**Наименование проекта: Установка знаков 3.27**

**Адрес: Лапинский пр. на участке от Зотовского пр. до д. 3 лит. А по Лапинскому пр.**

## **ПРОЕКТ ОРГАНИЗАЦИИ ДОРОЖНОГО ДВИЖЕНИЯ**

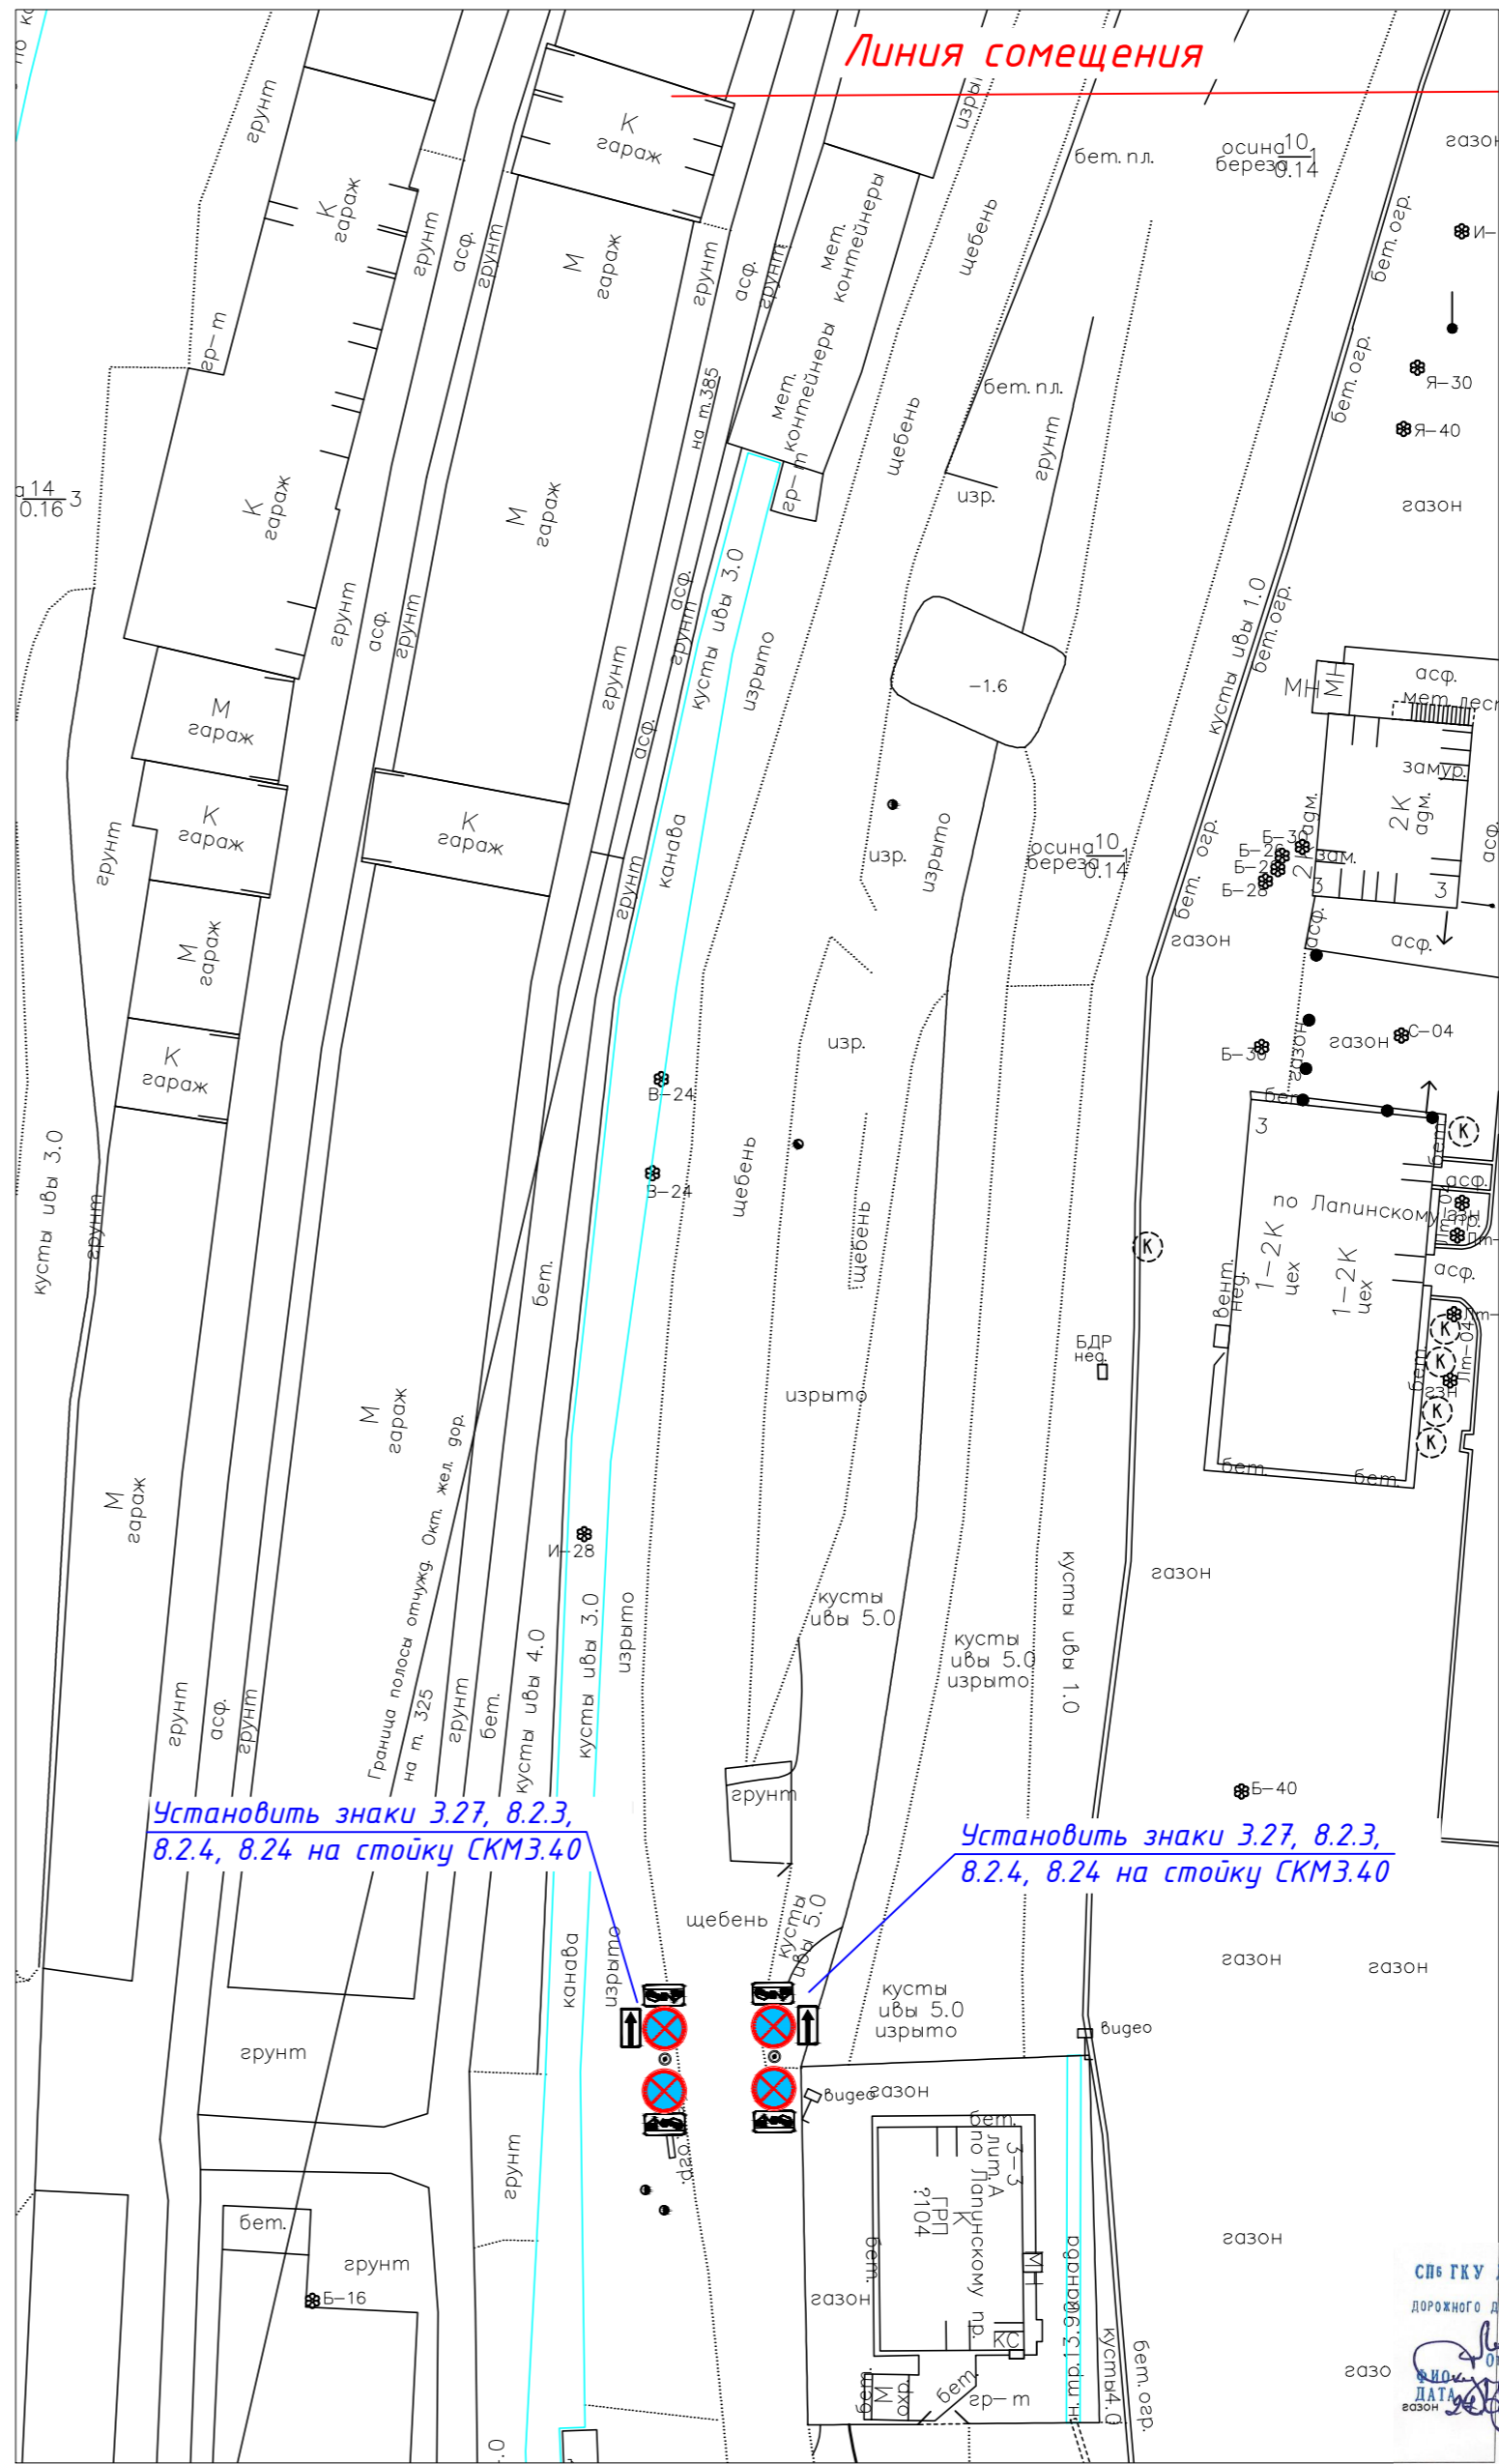
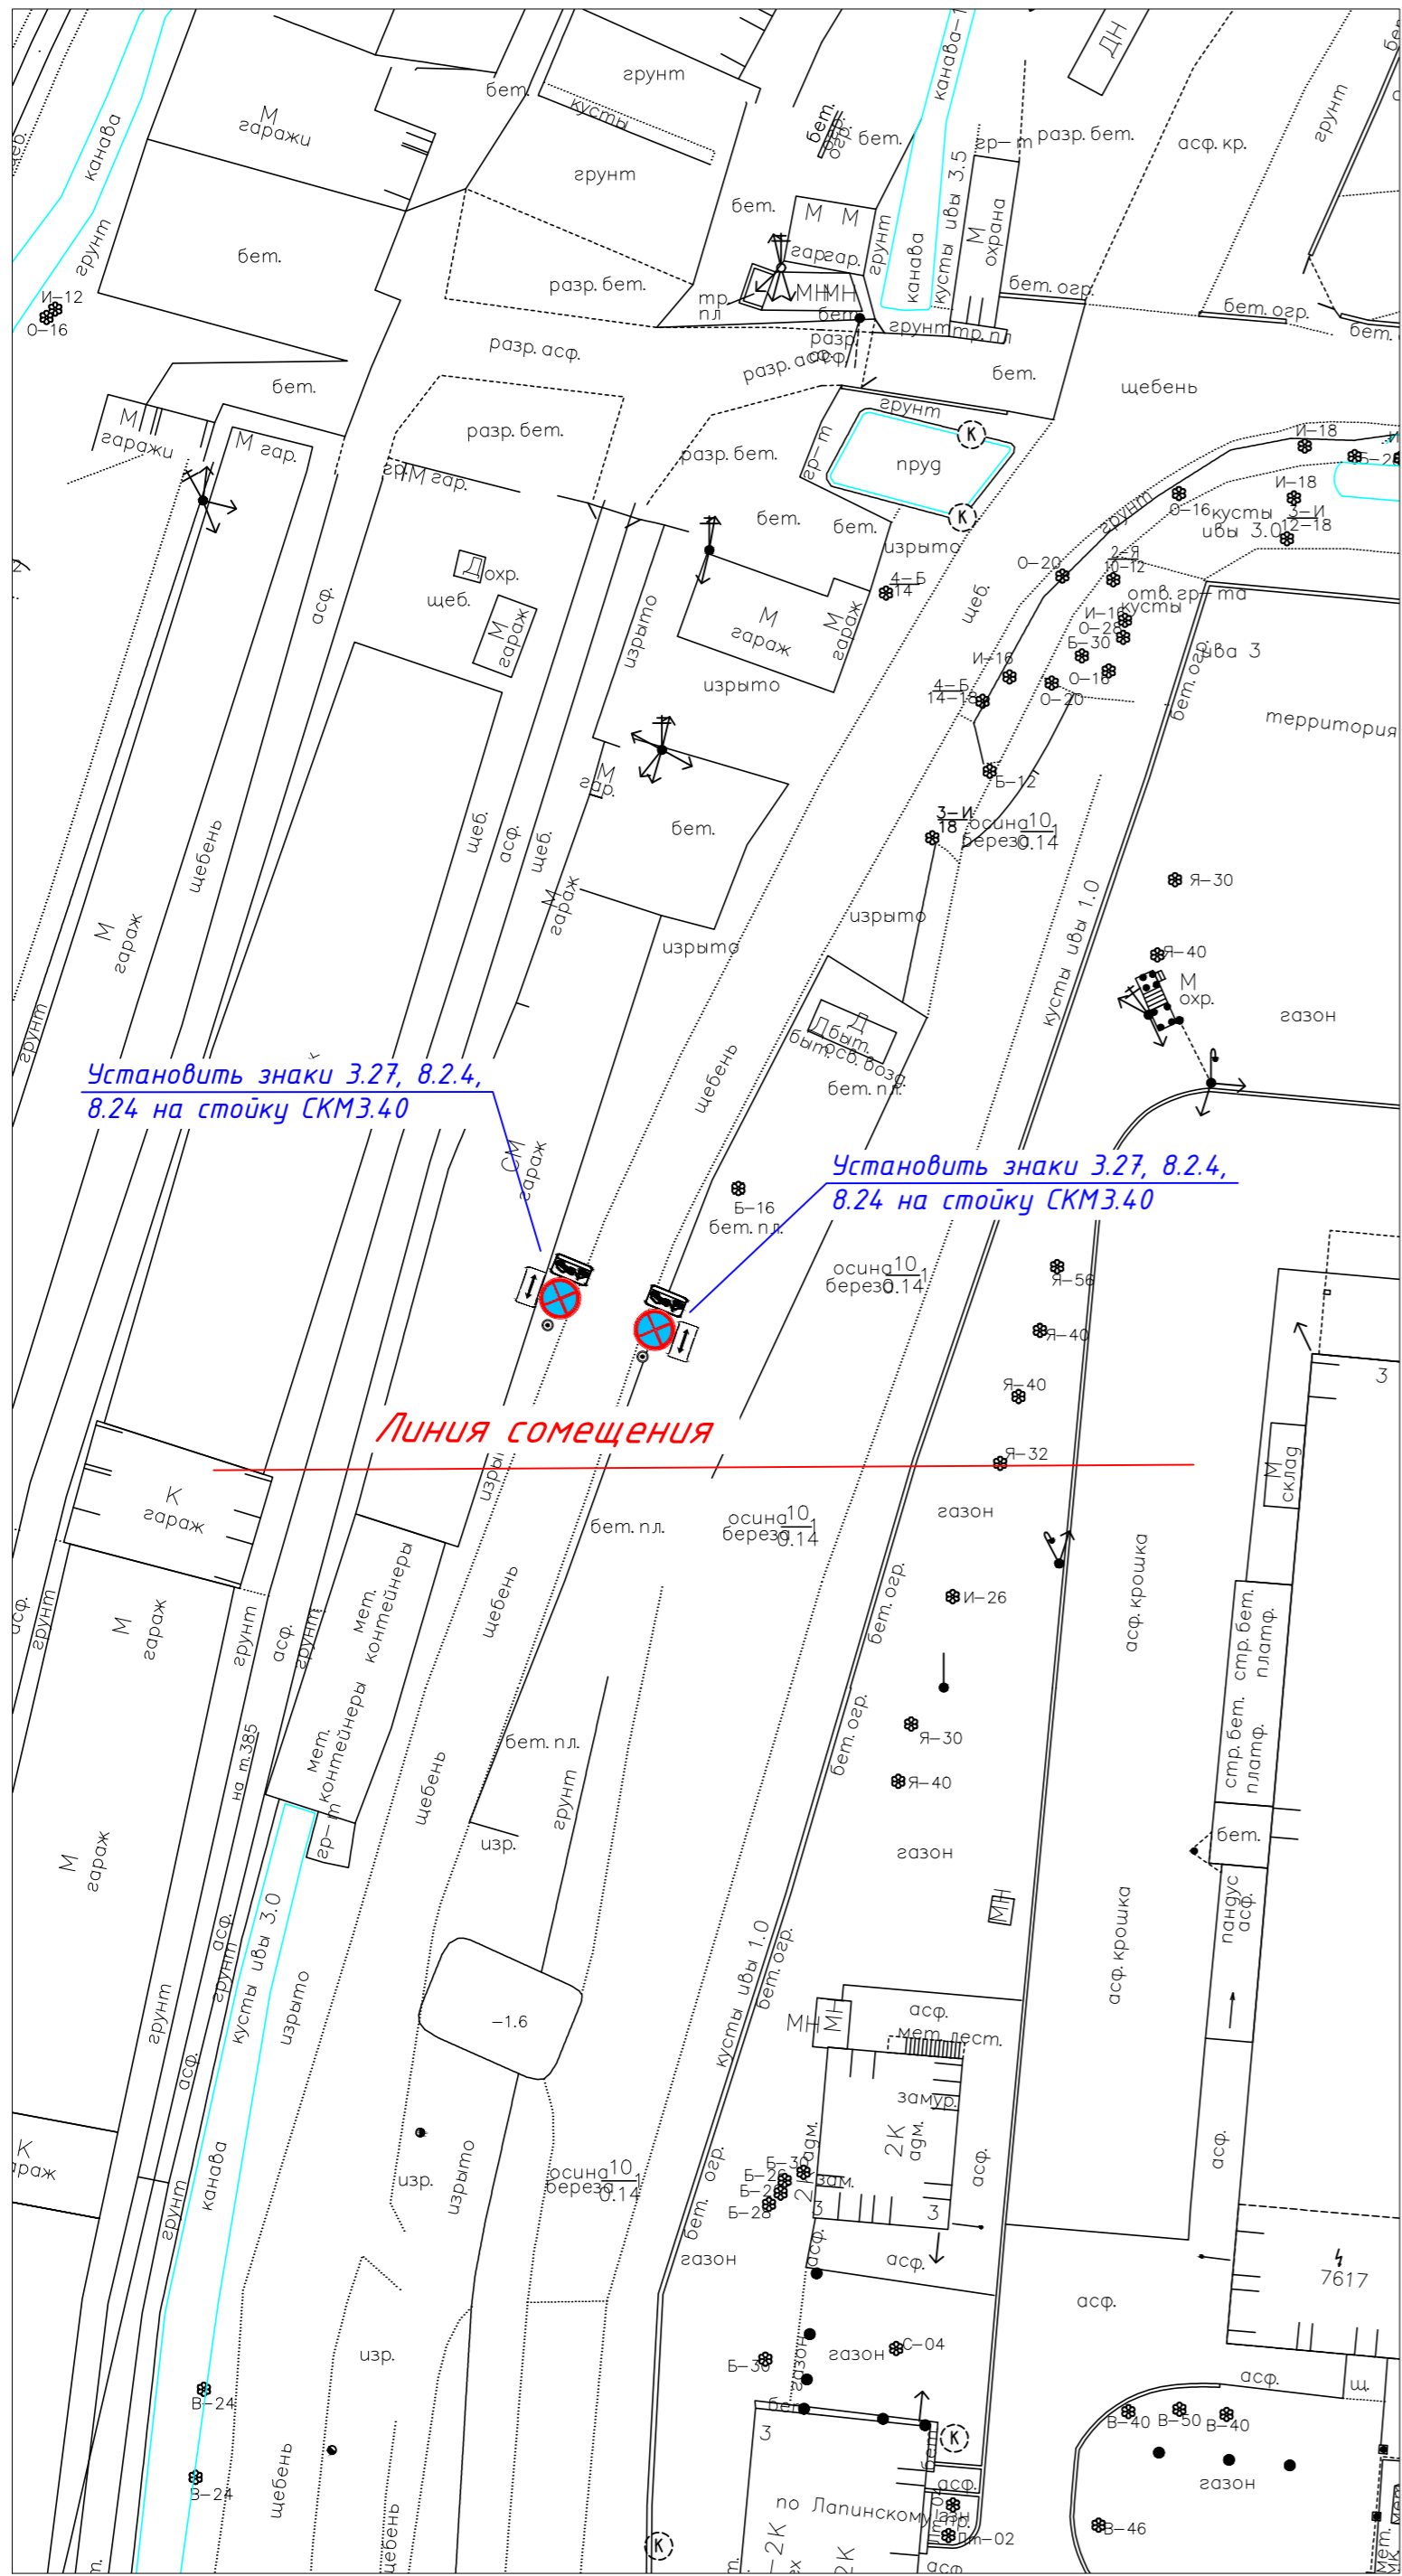
В составе Проекта отсутствует обоснование вводимых ограничений дорожного движения, что не соответствует требованиям п. 61 Правил подготовки документации по организации дорожного движения, утвержденных приказом Министерства транспорта Российской Федерации от 30.07.2020 № 274.

- на схеме организации дорожного движения на период эксплуатации указать размеры, включая ширину проезжей части;

- выполнить замеры интенсивности транспортного потока. Результаты натурных обследований должны содержать сведения об интенсивности транспортного потока на рассматриваемом участке. При выполнении обследований необходимо руководствоваться требованиями ГОСТ 32965-2014 «Дороги автомобильные общего пользования. Методы учета интенсивности движения транспортного потока» и Приказа от 18.04.2019 №114 «Об утверждении Порядка мониторинга дорожного движения».

В документации отсутствуют материалы, предусмотренные VII разделом Правил и обосновывающие проектные решения по организации дорожного движения, а также – адресные ведомости размещения дорожных знаков. На чертежах не пропечатаны наименования улиц и дорог, отсутствуют привязки устанавливаемых технических средств организации дорожного движения к конкретным участкам улично-дорожной сети, не указаны геометрические параметры элементов улично-дорожной сети.
